## Controlebezoek - Periodiek [Hfst 6.5]

Verslagnummer: 32/06062024/35234/1/2

Inspectie adres: Burchtstraat 8, 9150 Kruibeke (België)  
 De fundering dateert van: Voor 1 oktober 1981  
 Type: Controlebezoek - Periodiek [Hfst 6.5]

### Eendraadsschema en situatieplan

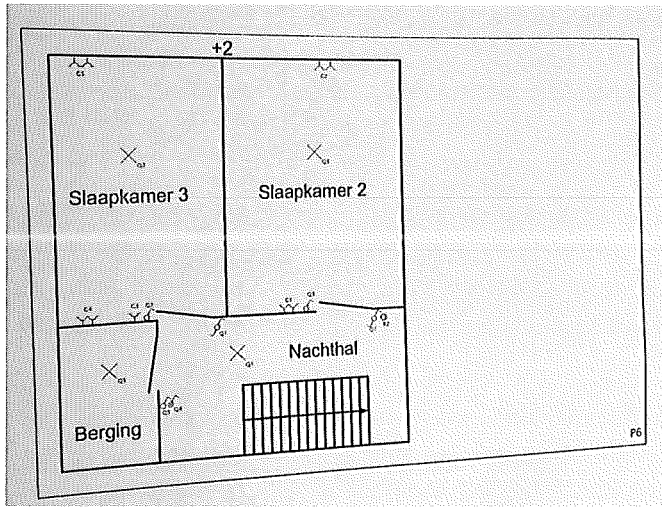
- Elektrische leidingen in open lucht/in opbouw, zijn niet goed bevestigd. - oAfd 5.2.9.5; Afd 5.2.2
- Het ééndraadsschema en situatieplan moeten de coördinaten van de uitvoerder en eigenaar bevatten. De uitvoerder moet beide plannen handtekenen en dateren. - oAfd 3.1.2.1

- Het ééndraadsschema en situatieplan komen niet overeen met de werkelijkheid. - Afd.3.1.2
- De sectiegrootte van de overbruggingen in de borden is niet aangepast aan de grootte van de beveiliging tegen overstromen. - oAfd 4.4.1.5

- Het ééndraadsschema en situatieplan zijn niet conform. - oAfd 3.1.2.1; oAfd 3.1.2.3
- De continuïteit van de PE, de stationaire toestellen klasse 1 en/of de equipotentiale verbindingen is niet verwezenlijkt. - oAfd 4.2.4.3
